ОБЩЕСТВО С ОГРАНИЧЕННОЙ ОТВЕТСТВЕННОСТЬЮ

N <u>o</u>	<u>Э -04/40</u> от_	12.	12	<u>2024Γ</u> .	
Ha	OT	Γ

Заместителю директора по техническому развитию и контролю ООО ПО «Евролифтмаш» г. Лапину Н.А.

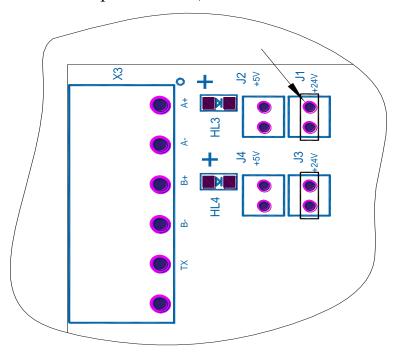
Прошу Вас внести изменения в подключении проводов с маркировками «5» и «7» (концы от датчика импульсов) при изготовлении шкафов управления лифтом серии УЭЛ согласно ниже приведенной схеме.

При этом необходимо параметр C2 в функции F7 выставить в «1» и поставить джампер на плате ЦПП2 как показано ниже стрелкой.

Данное изменение касается изделий с программным блоком УИРФ. 467369.200 версия не ниже 20
